PAPILDOMAS SUSITARIMAS
PRIE 2013 M. LAPKRIČIO 28 D. INTERNATO-MOKYKLOS PASTATO KRETINGOS
G. 44, KLAIPĖDOJE, REKONSTRAVIMO DARBŲ SUTARTIES NR. J9-1252

Sutarties objektas – internato-mokyklos pastato Kretingos g. 44, Klaipėdoje, rekonstravimo darbai su darbo projekto parengimu, jo konstrukcinės dalies ekspertize ir informacinių stendų įrengimu

PROJEKTO PAVADINIMAS: INTERNATO MOKYKLOS PASTATO KRETINGOS G. 44,
KLAIPĖDOJE, REKONSTRAVIMO DARBAI

RANGOS SUTARTIS NR. J9-1252 (2013 m. lapkričio 28 d.), NR. J9-1120 (2014 m. spalio 3 d.)
NEVYKDOMŲ IR PAPILDOMŲ DARBŲ AKTAS NR. 3
2014 m. lapkričio 20 d.

Pozicija: D8

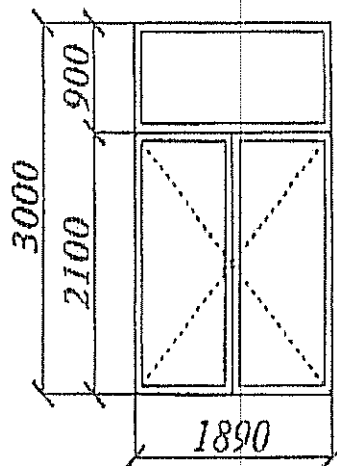
2. Dėl nenumatytų 7 vnt. priešdūminių durų evakuacinėse laiptinėse:

Evakuacinėse laiptinėse būtinos papildomai įrengti priešdūminės durys (7 vnt.) turi pakeisti 7 iš 16 reikalaujant išsaugoti durų.

1. Siekiant įvykdyti Techninį projektą, reikia įgyvendinti gaisrinės saugos dalies (Nr. PRC12-195-TP-GS) sprendinius. Statinio architektūrinės dalies (Nr. PRC12-195-TP-SA) sprendiniai turi būti pakeisti, priderinant prie gaisrinės saugos dalies sprendinių, t. y. įrengti 6 vnt. priešdūminių durų (C5Sm klasės) į evakuacines laiptines II, III, IV aukštų koridoriuose ir 1 vnt. priešdūminių durų (C5Sm klasės) I aukšto ašyje 6-6 kabinete Nr. 1-45 (C5Sm klasės).

NAUJAI RENGIAMOS ASFALTBETONIO
DANGOS KONSTRUKCIOS SKERSINIS
PJŪVIS (VI KLASĖ)

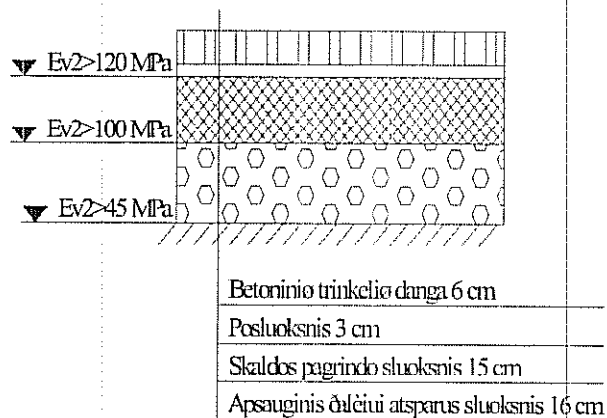
**1. Dėl automobilių stovėjimo aikštelėje ir važiuojamojoje dalyje už teritorijos ribų numatyto
asfalto dangos tipo:**

Rangovas rengdamas darbo projektą Nr. PRC13-301-DP (toliau – Darbo projektas) nustatė, kad
Techniniame projekte numatytas sprendinys ir numatyta darbų apimtis neleis užtikrinti galiojančių teisės
aktų, reglamentuojančių automobilių kelių dangos konstrukcijos įrengimą, nuostatų. Prie Rangovo Rašto
Nr. 1626 pridėtas UAB „Kauno keliai“ raštas (2014 m. rugsėjo 22 d.), adresuotas Rangovo Klaipėdos
regiono direktoriui Juliui Ščerbakovui, kuriuo informuojama, kad negali pateikti pasiūlymo
asfaltbetonio dangos įrengimo darbams pagal Techniniame projekte priimtą sprendinį, kadangi
asfaltbetonis AC 22 PS yra naudojamas tik kaip asfalto pagrindo sluoksnis. Taip pat atkreipiamas
dėmesys, kad netinkamai įrengus dangą, pradės formuotis asfalto dangos deformacijos (vėžės ir pan.).
Be to, tai ženkliai įtakos dangos ilgaamžiškumą, reikalaus nuolatinio remonto, tuo sąlygojant
papildomas išlaidas užsakovui.

Pagal „Automobilių kelių dangos konstrukcijos asfalto sluoksnių įrengimo taisyklės IT
ASFALTAS 08“ ant asfaltbetonio pagrindo sluoksnio AC 22 PS (pastaba: pagal Techninio projekto
sprendinius asfalto dangos įrengimui numatytas tik šis sluoksnis) turi būti purškiama bituminė emulsija,

klojamas asfaltbetonio apatinis sluoksnis, purškiama bituminė emulsija ir klojamas asfaltbetonio viršutinis sluoksnis. UAB „Kauno keliai“ nuomone dangos konstrukcijos klasė galėtų būti V (nuolat naudojamos stovėjimo aikštelės, lengvųjų automobilių eismas ir pasitaikantis sunkiojo transporto eismas), t. y. dedamas asfalto apatinis sluoksnis AC 16 AN – 6 cm ir asfalto viršutinis AC 11 VN – 4 cm.

1. Siekiant įvykdyti Techninį projektą, reikia keisti sklypo plano/susisiekimo dalies (Nr. PRC12-195-TP-SP/S) sprendinius. Automobilių stovėjimo aikštelės ir važiuojamojoje dalyje už teritorijos ribų ant paruoštų pagrindų įrengti V klasės kelio dangos konstrukciją, t. y. įrengti kelio dangą iš dviejų asfaltbetonio dangų sluoksnių: asfalto apatinis sluoksnis AC 16 AN – 6 cm ir asfalto viršutinis sluoksnis AC 11 VN – 4 cm.

4. Parengti Techninio projekto Sklypo plano/susisiekimo dalies korektūrą, išleidžiant naują Techninio projekto laidą.
